**Forum mondial de l'harmonisation des Règlements
concernant les véhicules**

Groupe de travail des dispositions générales de sécurité

Enregistreur de données de route :**Orientations concernant les éléments relatifs au fonctionnement
des enregistreurs de données de route qu'il serait utile d'intégrer
dans les résolutions ou les règlements établis dans le cadre
des Accords de 1958 et de 1998****Proposition d'amendements aux Orientations concernant
les éléments relatifs au fonctionnement des enregistreurs
de données de route****Communication de l'expert du groupe de travail informel
des enregistreurs de données de route et des systèmes
de stockage des données pour la conduite automatisée****

Bande d'une largeur correspondant à +/- 10 % de l'amplitude maximale de l'accéléromètre

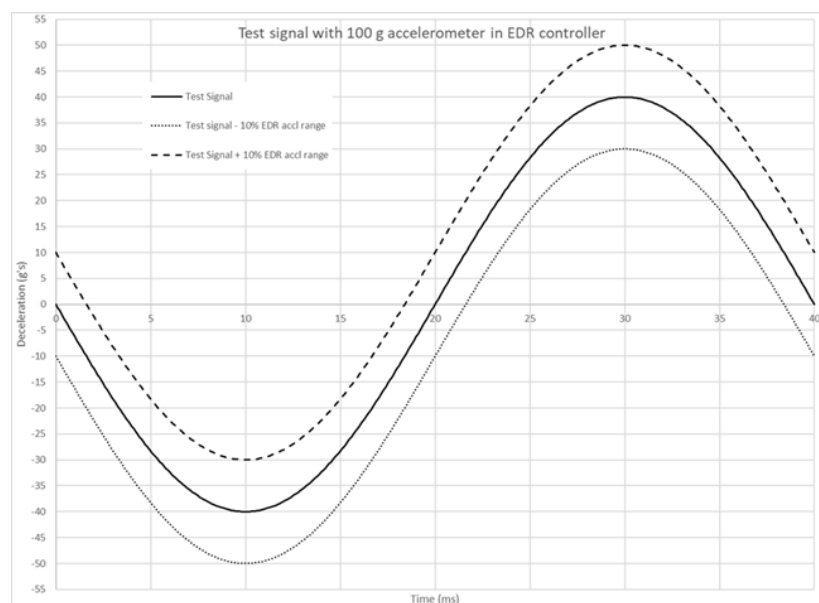
- 4.1.5 La courbe d'accélération enregistrée par l'EDR doit être entièrement contenue dans une bande dont la largeur correspond à +/-10 % de l'amplitude maximale de l'accéléromètre utilisé par le module de commande contenant la fonction EDR, valeur appliquée à la courbe d'accélération filtrée de l'appareillage d'essai des composants. La comparaison des courbes du capteur d'accélération ne doit être effectuée que sur l'axe sur lequel l'essai du composant a été réalisé.

Par exemple, si l'amplitude de l'accéléromètre du module de commande contenant la fonction EDR est de +/- 100 g, on applique une amplitude de +/- 10 g à la courbe d'accélération filtrée de l'appareillage d'essai des composants. La courbe d'accélération enregistrée par l'EDR ne doit pas sortir de cette bande (voir la figure).
